## 調 查 意 見

有關據訴雲林縣古坑鄉草嶺國小未受921大地震災害影響，實無搬遷重建新校之必要，惟雲林縣政府漠視民意，執意發包遷校等情乙案，案經本院調查竣事，爰臚列調查意見如下：

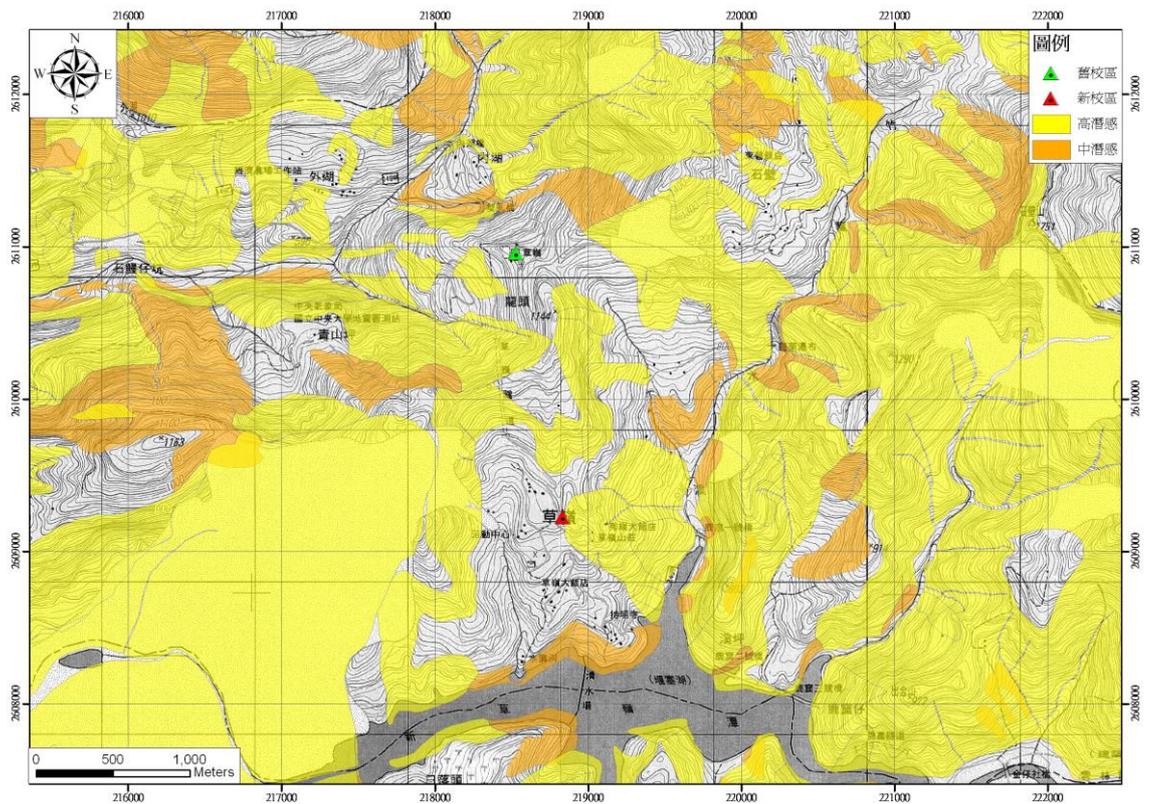
(三)有關草嶺國小新校址地質是否安全等情，按教育部99年9月20日於雲林縣召開99年度「振興經濟擴大公共建設投資—加速國中小老舊校舍及相關設備補強整建計畫」之老舊校舍拆除重建工程暨預算進度第5次列管會議，有關教育部研處意見：「該校因辛樂克颱風重創，經縣府評估需進行易地重建，有關校地重建地點，應以學童就學安全為第一優先考量，進行專業性評估鑑定」。惟查，草嶺國小新校址之地質條件，據經濟部中央地質調查所99年12月27日所復之「地質災害潛勢圖」<sup>1</sup>（如下圖）顯示，該校新址位處「岩屑崩滑高潛勢地區」<sup>2</sup>邊緣，在6-7級的地震規模或持續的暴雨下發生危害的可能性相對最高並列為高潛勢地區。據此，新校址地質條件不安全，有潛在危險性並有安全疑慮。
